**Итоги предъявления эл.  
сетей квартир  
подрядной организацией  
Топ Климат Контроль.**

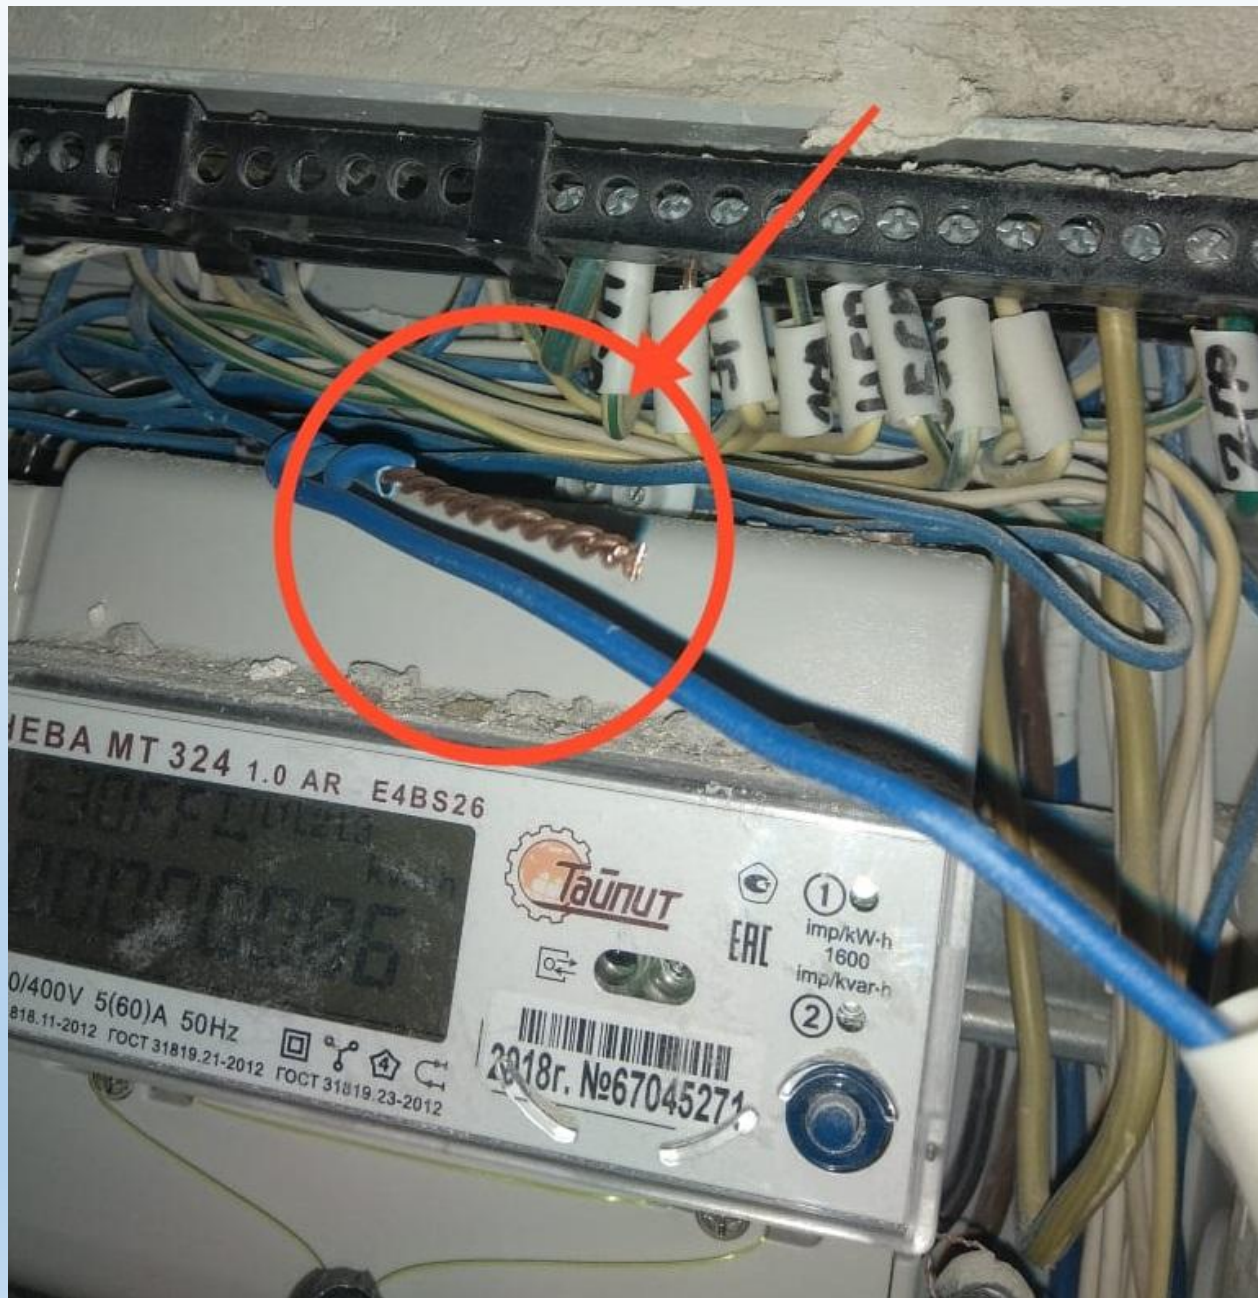
1. Скрутка не разварена  
(грубое нарушение)  
ПУЭ. П. 2.1.21.

2. РЕ проводник без наконечника.  
ГОСТ 10434-82, п. 2.1.11.

Соединение шлейфом не расключено, не оформлено.

Монтаж не окончен!

Необходимо оформить отдельное ответвление для подключения кондиционера. Магистраль соединить путем **сварки**.

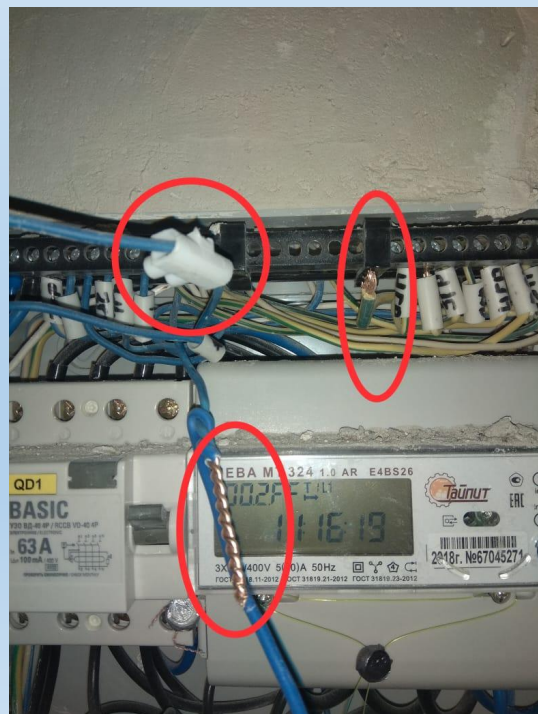
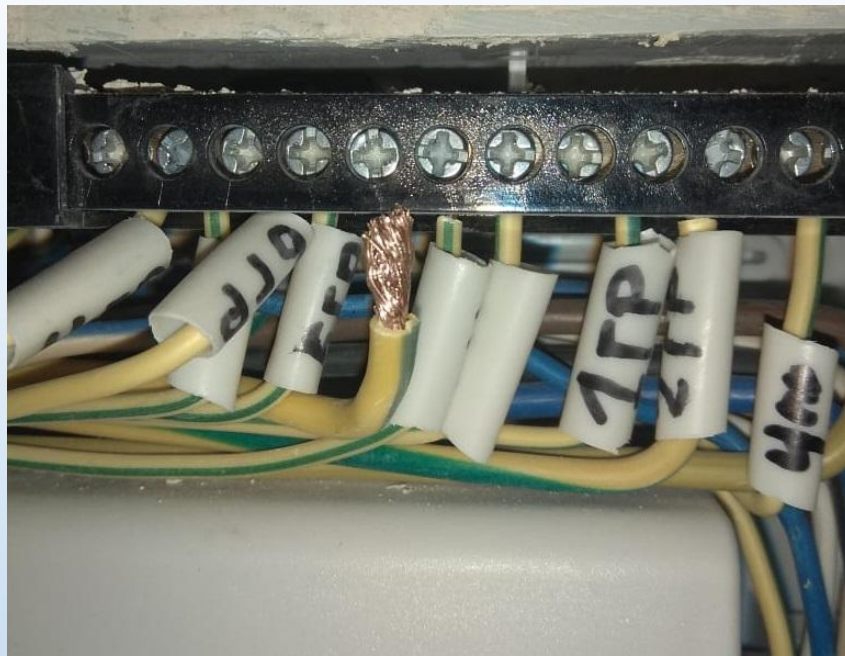
Наличие скрутки за кнопкой звонка.  
Скрутка разварена некачественно, либо совсем не разварена. В качестве изоляции применяется изолента.

Оборудование в щитах квартирных под слоем пыли!!!
